Keuringsverslag van een elektrische laagspanning- en zeer lage spanningsinstallatie

NIET CONFORM

Straatnaam Dendermondsesteenweg
Huisnummer 230
Busnummer
Postcode 2870
Gemeente PUURS
Land België

Controlebezoek van een huishoudelijke installatie volgens (KB 08/09/2019) - AREI Boek 1- 6.5. en 4.2.4.3.

Isolatiweerstand nok

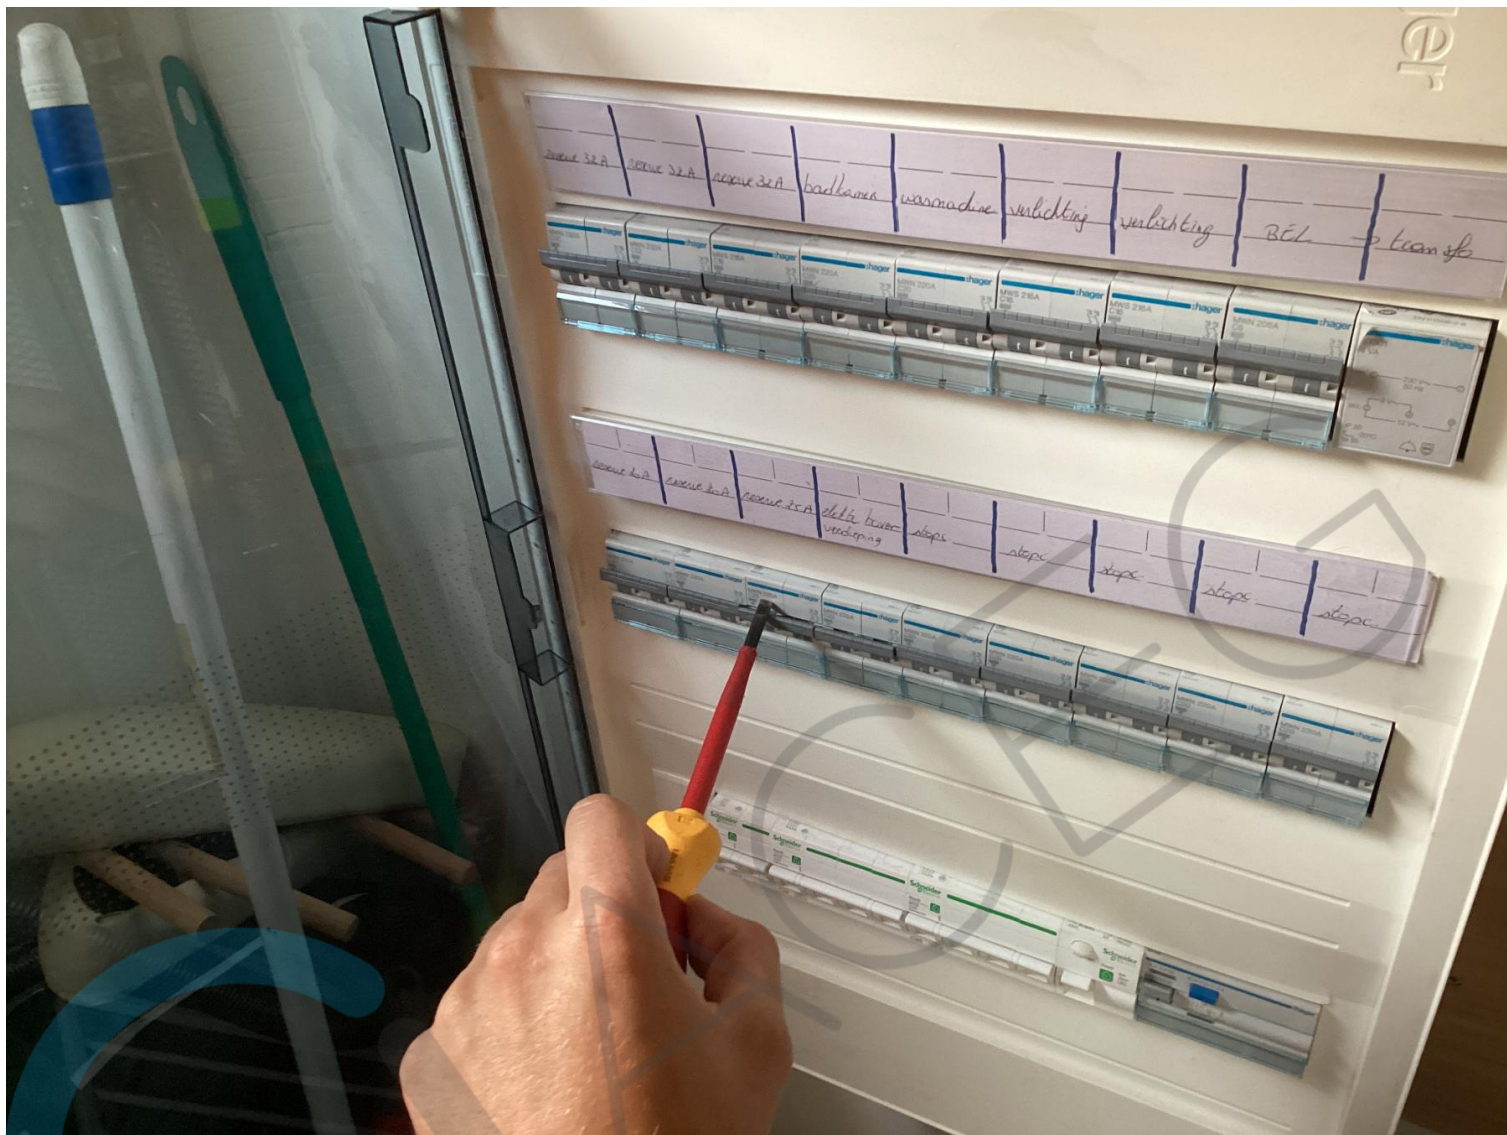
- I2.01 Eén of meerdere differentieelstroombeschermingsinrichtingen werken niet met testknop en/of stroominjectie. (Boek 1 Onderafdeling 6.5.7.2)
- I2.02 De waarde van de isolatieweerstand van één of meerdere stroombanen is kleiner dan 0,5M ohm. (Boek 1 Onderafdeling 6.4.5.1.) Zie foto bijlage
